Avis urgent d'action de terrain concernant l'appareil ASP6025

Leica Biosystems émet cet avis urgent d'action de terrain (FAN) pour vous informer que nous lançons une action de terrain (FA) afin de résoudre un problème que nous avons constaté sur notre préparateur de tissu ASP6025. Vous recevez le présent avis car, selon nos dossiers clients, vous avez reçu un ou plusieurs des appareils concernés.

Préparateur de tissu ASP6025

Marquage des connecteurs Alarm

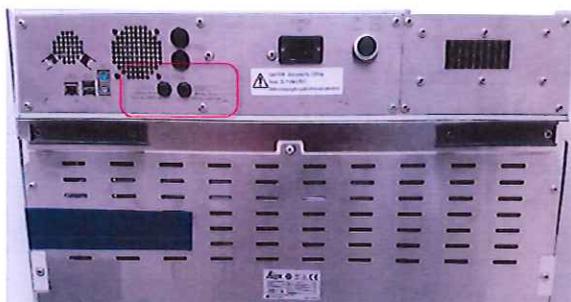
Les dispositifs affectés, mentionnés ci-dessus, ont un marquage incorrect en ce qui concerne la tension spécifiée pour les connecteurs Alarm situés sur le panneau arrière de l'appareil (veuillez vous référer aux images ci-dessous).

Les marquages actuels, qui sont incorrects, spécifient que la tension maximale est 125 V CA. Il a été identifié que si quelqu'un connecte une tension de 125 V CA à la fiche stéréo de 6,3 mm, une tension dangereuse serait accessible sur la prise plate, ce qui mènerait dans le pire des cas à un incident électrique sérieux.

Comme il est indiqué sur la nouvelle étiquette, la tension maximale applicable au connecteur Alarm est 30 V CC/CA. Au cas où vous n'utilisez pas les alarmes externes, aucune autre action immédiate n'est requise.

Fig. 63

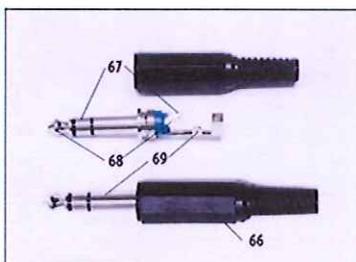
De plus, la spécification qui se trouve actuellement dans le mode d'emploi (IFU) a un marquage incorrect en ce qui concerne la tension spécifiée pour les connecteurs Alarm (veuillez vous référer aux images ci-dessous).

30 V CC, max. 1 A
120 V CA, max. 0,25 A

À 30 V CC, maximal 1 A
À 120 V CA, maximal 0,25 A

2. Panneau arrière de l'appareil après mise en place de l'étiquette adhésive

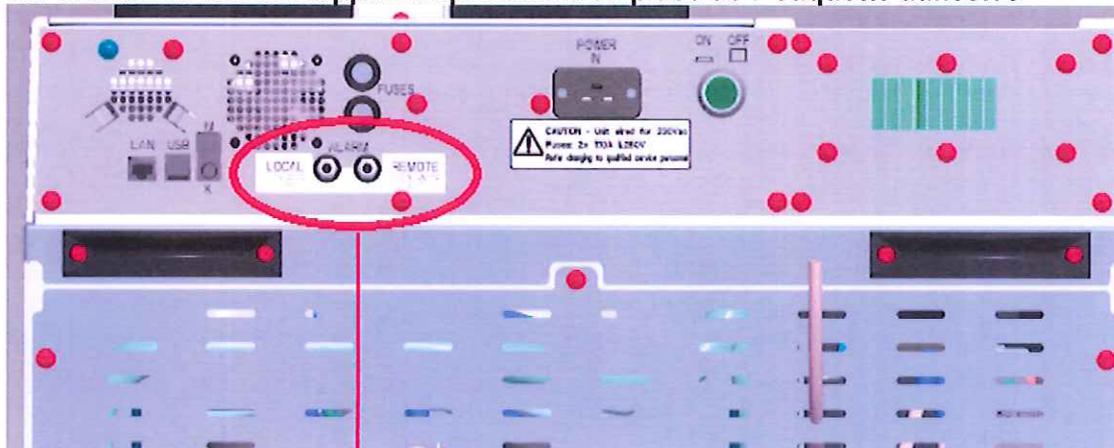
En tant qu'action immédiate, nous vous demandons de commencer par nettoyer la surface située autour des connecteurs Alarm (elle doit être exempte de graisse). Détachez ensuite de sa feuille

l'étiquette adhésive (1) fournie et placez-la près des connecteurs Alarm, comme indiqué dans les figures ci-dessous. La spécification gravée sur l'appareil ne doit plus être lisible !

Pour les préparateurs de tissu ASP6025 avec lesquels l'alarme externe est utilisée, veuillez garantir que la tension maximale n'est pas dépassée par le dispositif externe connecté.
